IMPIANTO AGRO-VOLTAICO PER LA PRODUZIONE DI ENERGIA ELETTRICA DA FONTE SOLARE DENOMINATO "GADAU" DA REALIZZARSI NEL COMUNE DI SASSARI (SS)

RELAZIONE RISPOSTA OSSERVAZIONI prot. MASE 0159443 E prot. MASE 161083

La presente relazione ha lo scopo di presentare le controdeduzioni alle osservazioni aventi protocollo MASE n. 0159443 e n. 161083, ricevute da diversi Enti in merito alla procedura di Valutazione di Impatto Ambientale relativa al progetto di un impianto agro-voltaico denominato "Gadau" da realizzarsi nel Comune di Sassari. Gli enti che hanno avanzato osservazioni sono i seguenti:

Figura 12 - planimetria siepe di mitigazione

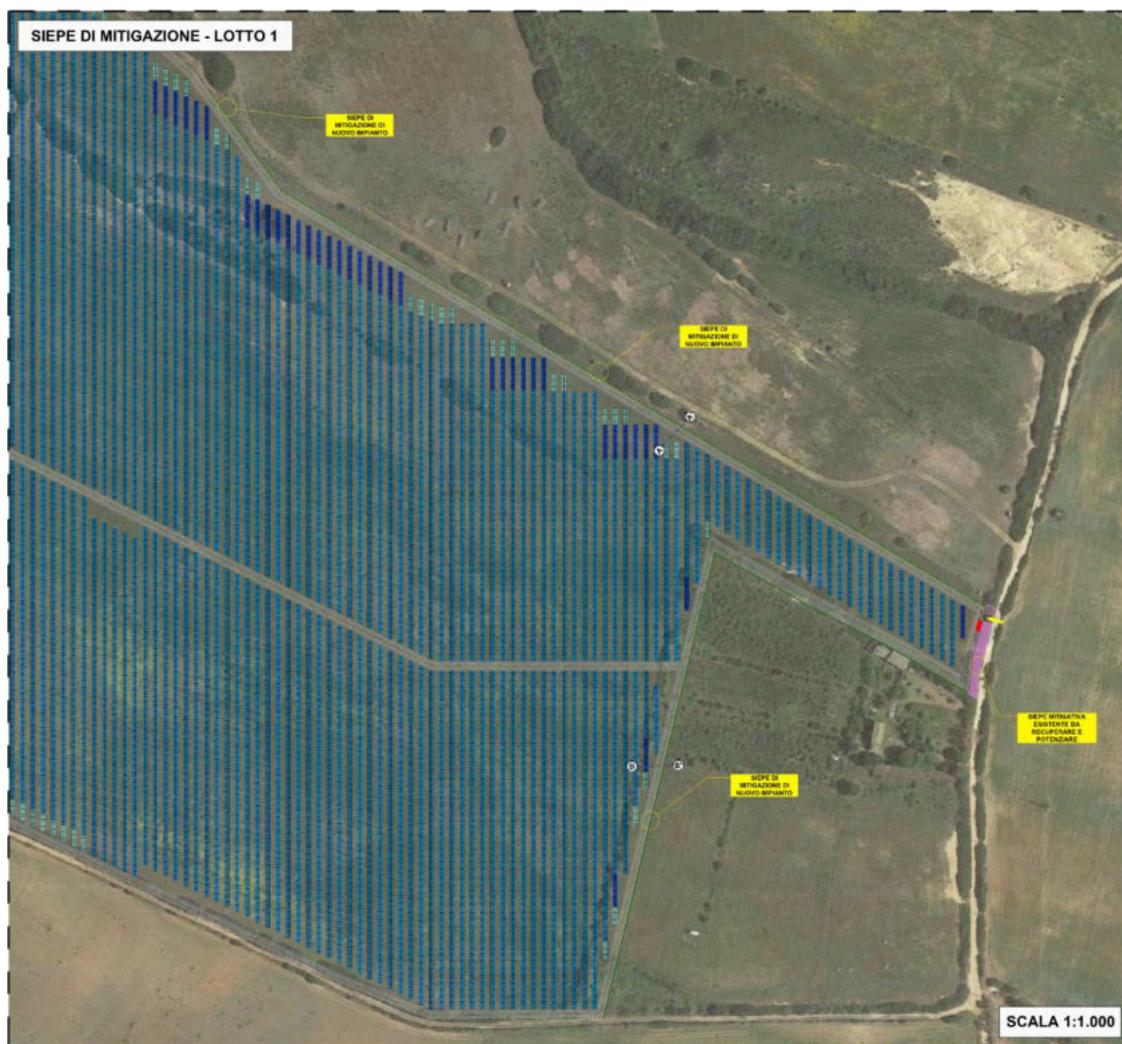
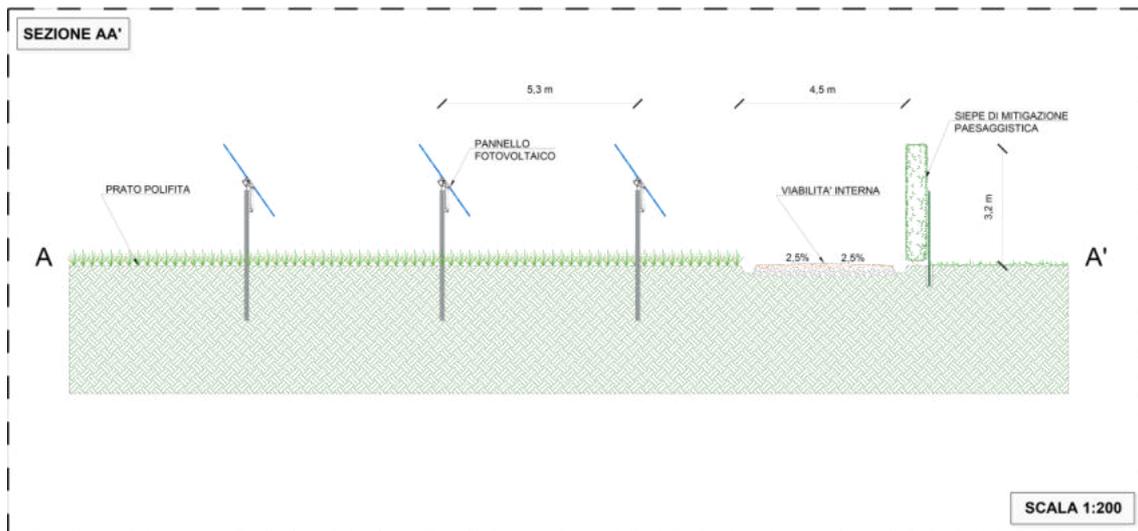
ASPETTI DI NATURA AMBIENTALE E ALL'ANALISI DEI POTENZIALI IMPATTI				
Impatto sul paesaggio	1	[...] Si rivela che nella documentazione progettuale non è stata indicata la realizzazione di una fascia verde di alberi e arbusti, da posizionarsi lungo i confini dell'area dell'impianto, quale schermatura dello stesso all'interno delle visuali paesaggistiche [...].	X_501_RELAZIONE RISPOSTA OSSERVAZIONI_prot. MASE 0159449 e prot. MASE 161083; DTG_031_R01_RELAZIONE PAESAGGISTICA.	Nella relazione sono state proposte misure di mitigazione dell'impatto visivo.
Impatti sulla componente faunistica	2.	La relazione faunistica pur individuando correttamente i potenziali impatti sulla fauna quali ad esempio l'abbattimento (mortalità) di individui, allontanamento della fauna, perdita, frammentazione e insularizzazione di habitat, effetti barriera, collisione di uccelli e pipistrelli con i pannelli o/e le linee di trasmissione, folgorazione, attrazione dell'avifauna dovuta alla superficie riflettente dei moduli, alterazione dell'habitat dovuta ai cambiamenti negli effetti microclimatici, riferisce gli stessi al solo impianto trascurando gli impianti autorizzati, quelli già in esercizio e le numerose proposte, ubicate nel raggio di pochi km dalle opere in progetto, attualmente in istruttoria di VIA. Risulta pertanto fondamentale che la Proponente valuti adeguatamente gli impatti tenendo conto del contesto che vede le opere proposte inserite all'interno di un mosaico di altre iniziative simili e in ragione di ciò valuti le alternative localizzative, gli effetti sulla fauna e le misure di mitigazione e/o compensazione necessarie;	X_501_RELAZIONE RISPOSTA OSSERVAZIONI_prot. MASE 0159449 e prot. MASE 161083;	Si riportano le ragioni per cui l'effetto cumulo è sostenibile.

Per quanto concerne la visibilità da parte delle SP4, SP34 e SP57, l'impianto nella componente del lotto 1 è visibile per un breve tratto dalla strada locale: nel punto più

vicino alla viabilità è già presente una siepe inselvatichita la quale verrà mantenuta a scopo di schermo. Una nuova siepe di larghezza circa 0,50 m e alta circa 3 m sarà posizionata fra la recinzione metallica che delimita l'impianto e la viabilità di servizio interna. Per la planimetria si veda l'elaborato DTG_039_PLANIMETRIA FASCE DI MITIGAZIONE PAESAGGISTICA

La siepe sarà composta da un miscuglio di tre specie autoctone della Sardegna: *Phillyrea angustifolia* L., *Olea europaea* L. var. *sylvestris* (Mill.) Hegi e *Pistacia lentiscus* L.
